PROPUESTA DE DICTAMEN TÉCNICO

CN VANDELLÓS II. INFORME SOBRE LAS SOLICITUDES DE APRECIACIÓN FAVORABLE ASOCIADAS A ACCIONES MANUALES DEL OPERADOR (OMA) EN CASO DE INCENDIO FUERA DE LA SALA DE CONTROL

1.2. Asunto

Solicitudes de apreciación favorable asociadas a acciones manuales del operador (OMA) en caso de incendio fuera de la sala de control, en el contexto del cumplimiento de la Instrucción del CSN IS-30, *sobre requisitos del programa de protección contra incendios de centrales nucleares*.

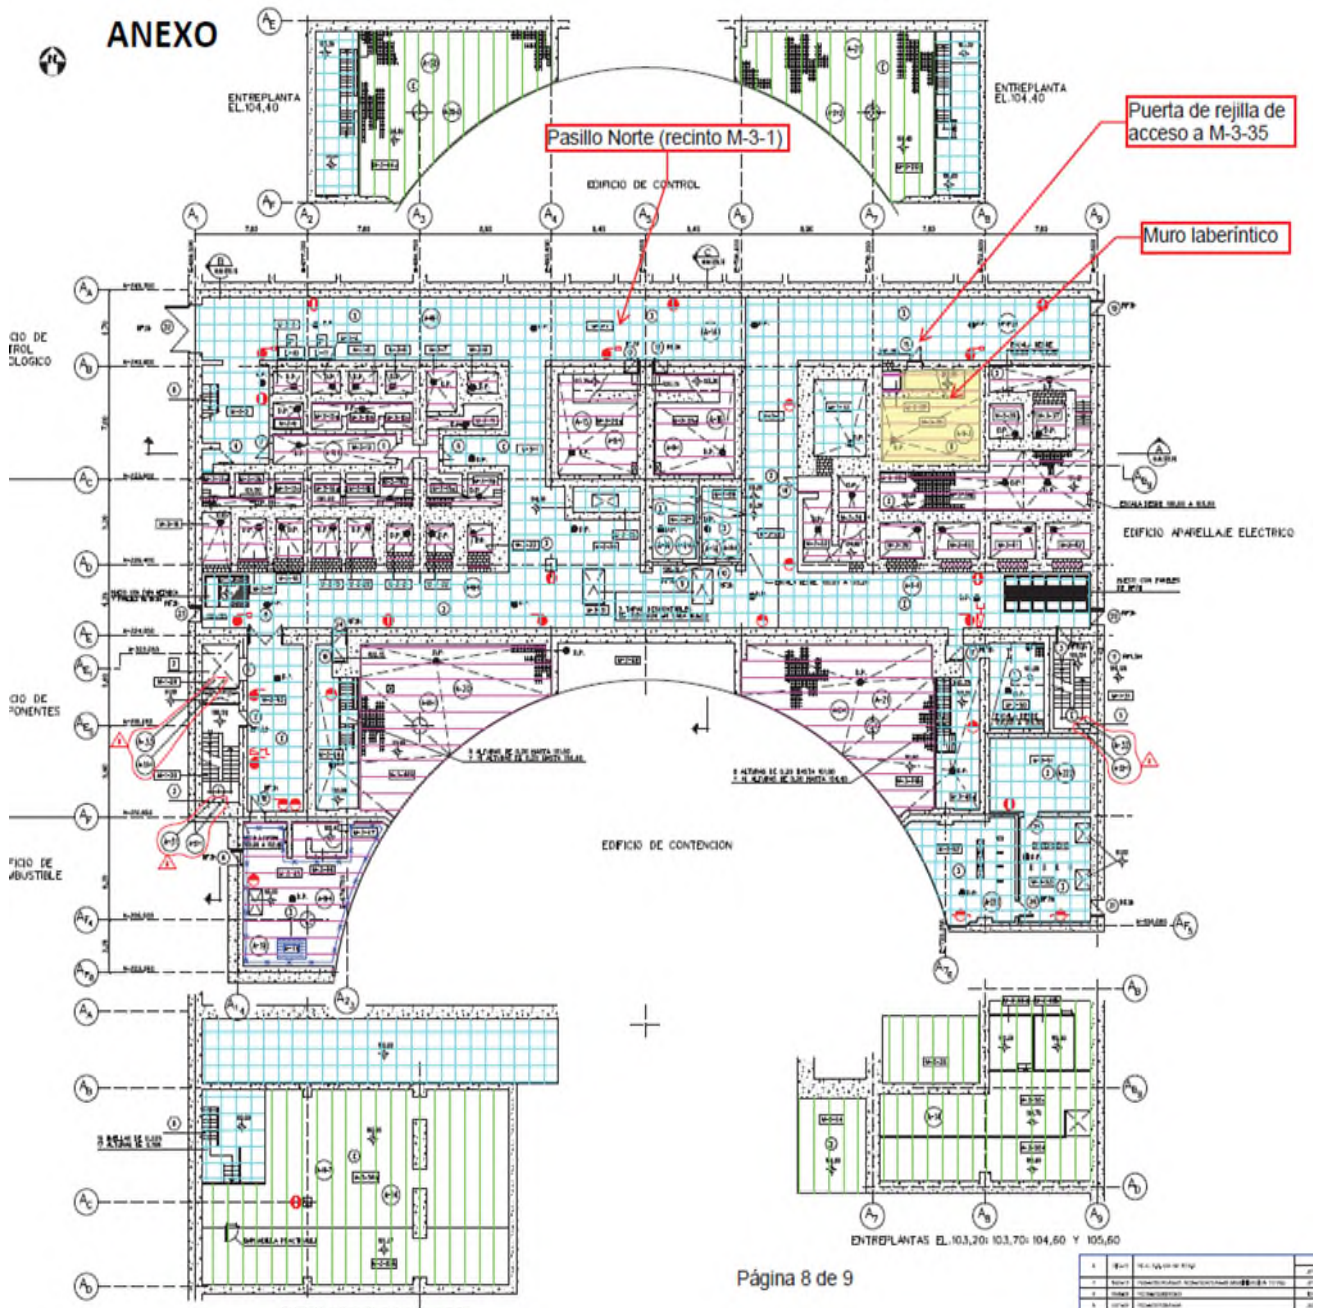
En primer lugar, AAPS identificó el problema que da origen a la necesidad de solicitar el cumplimiento equivalente: existe una condición operativa (funcionamiento de la bomba de carga C alineada por tren A) en la que la capacidad de parada segura en caso de incendio en el área A-14 no se puede justificar por separación, ya que coinciden en el área componentes de trenes redundantes de parada segura sin la separación requerida en los epígrafes a, b y c del artículo 3.2.5.1 de la IS-30.

El titular indica que *“la separación solicitada es exclusivamente al objeto de garantizar la efectividad de la OMA-23 y la separación entre los cables de las válvulas VMBG22C/VMBG22E⁴⁵ no protegidos y los cables del sistema EG⁴⁶ de tren B. No se solicita separación completa entre el recinto M-3-35 y el resto del área A-14”*. AAPS considera que lo que la solicitud debe garantizar no es solo que un incendio en el cubículo donde se encuentran los cables del sistema EG (M-3-1) no se propagará al cubículo que aloja las válvulas del sistema BG (M-3-35) y, a la inversa, que un incendio en M-3-35 no se propagará a M-3-1, según postula el titular; sino que se debe demostrar que cualquier incendio en A-14 no afectará a ambos cubículos simultáneamente. Desde esta perspectiva se ha enfocado la evaluación.

- figura 5 -

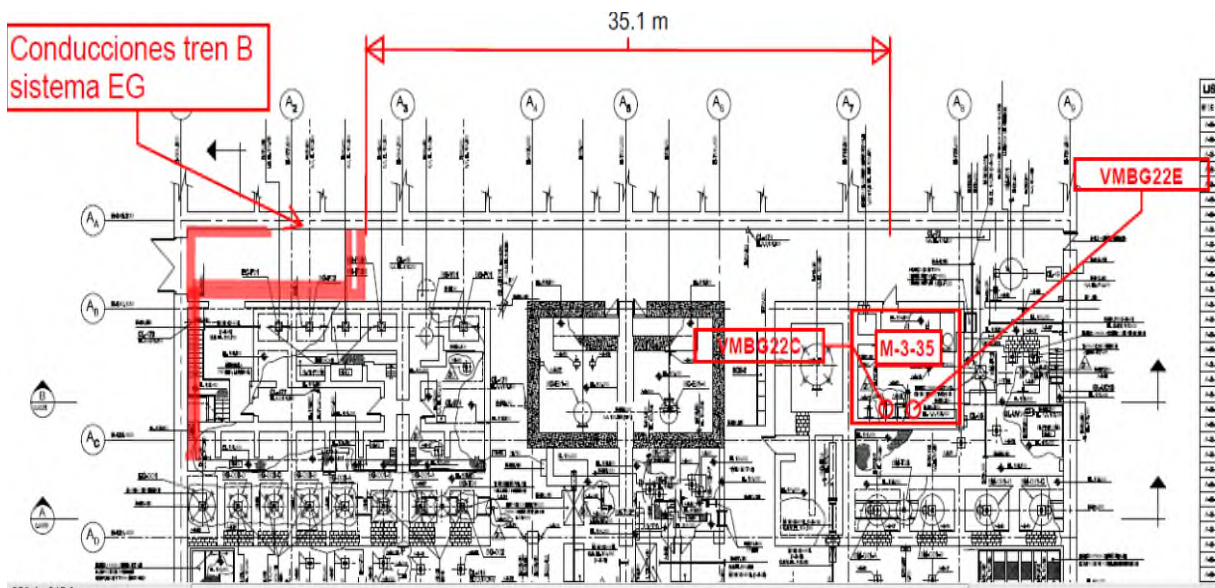
La evaluación de AAPS se ha centrado en las medidas de defensa en profundidad existentes en el área de fuego A-14 para justificar el cumplimiento equivalente solicitado (capacidad para prevenir, detectar y extinguir un incendio y para llevar la planta a condición segura). En esta línea, AAPS entiende que el objeto de la solicitud debe ser justificar que se dispone de suficientes medidas de PCI para garantizar que, ante cualquier incendio en A-14 en la condición operativa mencionada, no se van a comprometer ESC de ambos trenes de parada segura simultáneamente; y, por tanto, queda garantizada la efectividad de la OMA-23, *Proteger bombas de carga ante fallo al aislar la aspiración desde el tanque de control químico y volumétrico (TCV)*, para resolver desviaciones en área de fuego A-14. AAPS considera que esta solicitud debe analizarse conjuntamente con la de la OMA-23, pues, contempladas de forma conjunta, constituyen una estrategia destinada a asegurar un camino de parada segura por incendio en el área.

En las fig. 5 y 6 se puede apreciar la disposición de los cubículos mencionados en el área de fuego A-14.
